## **Autorité environnementale**

### **Avis délibéré de l’Autorité environnementale sur une unité de transformation de pommes de terre sur le territoire des communes de Bourbourg et Saint-Georges-sur-l’Aa (59)**

**n°Ae : 2019-80**

Figure 4 : Provenance des pommes de terre utilisées par l'usine (source : dossier)

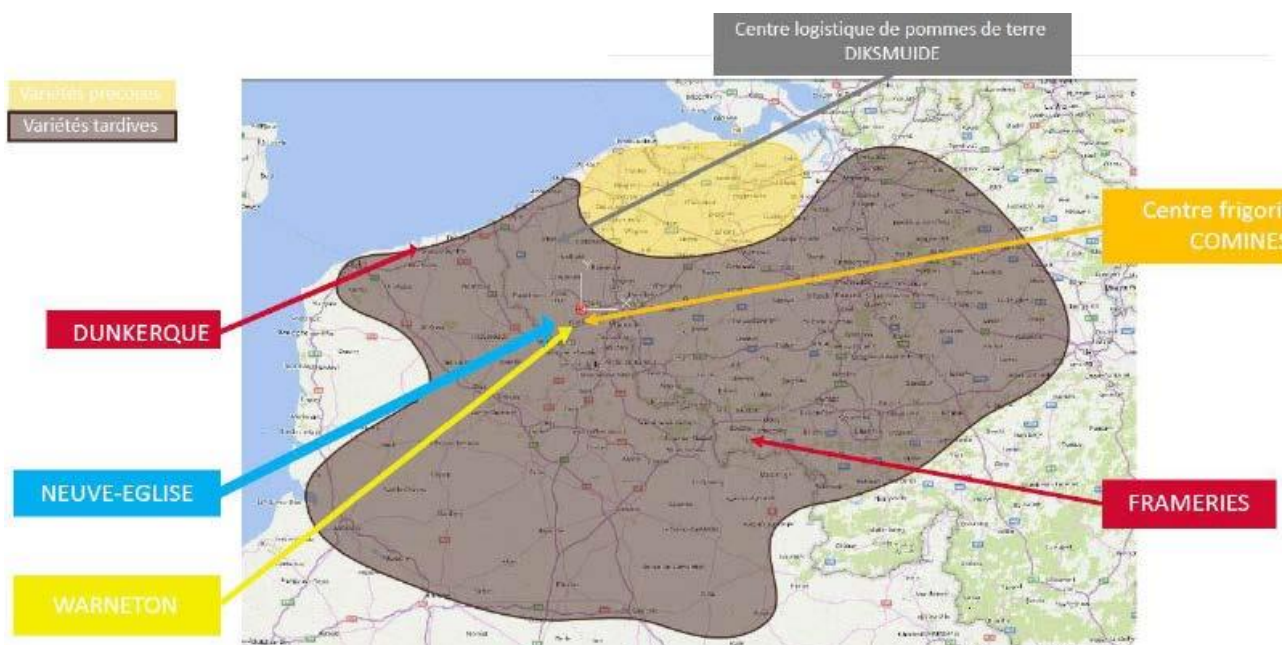
Le dossier présente la provenance des pommes de terre qui seront utilisées par l'usine. Il apparaît (voir figure suivante) que les productions locales ont été privilégiées, ce qui est intéressant en réduisant les distances à parcourir pour approvisionner l'usine.

Il aurait été toutefois utile de compléter l'étude d'impact par une analyse des effets induits par le projet sur la filière d'approvisionnement. En effet, par les volumes en jeu et les cahiers des charges des pommes de terre à produire, l'usine peut induire des effets sur les distances moyennes des transports de pommes de terre et de produits finis, un changement des pratiques agricoles (mutation de cultures, retournements des sols, assolement en faveur de cultures à fort impact environnemental, usage des produits phytosanitaires, etc.)

***L'Ae recommande de compléter l'étude d'impact par une analyse des effets du projet sur la filière d'approvisionnement et des impacts induits sur l'environnement, en prenant en compte l'évolution des systèmes et pratiques agricoles.***

*Figure 5 : Tracé nord de la canalisation des eaux traitées (l'usine et sa station d'épuration sont au sud de cette figure et n'y figurent pas) (source : dossier)*

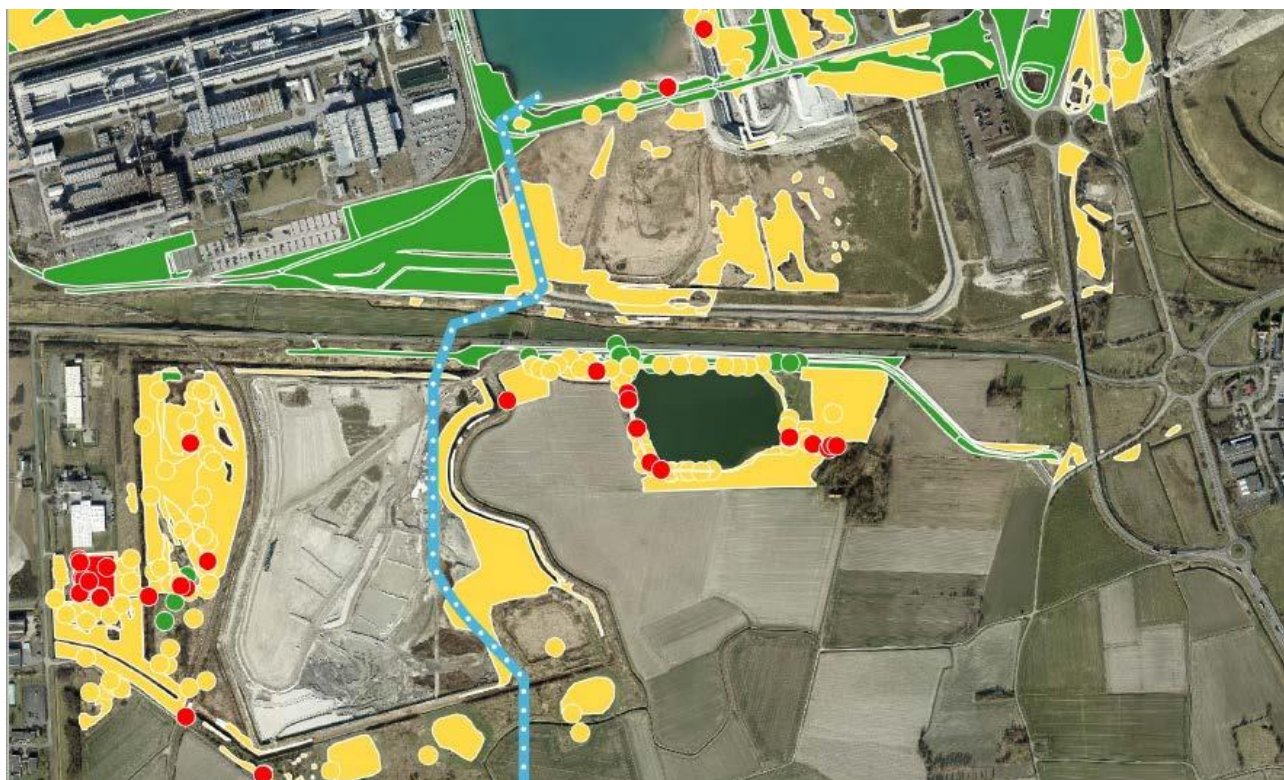
Il apparaît ainsi que le tracé de la canalisation emprunte dans sa partie nord, entre la RD601 et le bassin de l'Atlantique, un large secteur remarquable par sa flore. Il n'est pas prévu de le franchir en forage dirigé, mais en tranchée ouverte, ce qui aura des impacts nettement supérieurs. Ce choix n'est pas justifié dans le dossier.

***L'Ae recommande de décrire les espèces et habitats affectés et de mieux justifier le choix de ne pas recourir à un forage dirigé pour la traversée par la canalisation des secteurs situés au nord de la RD601 qui présentent une flore patrimoniale.***
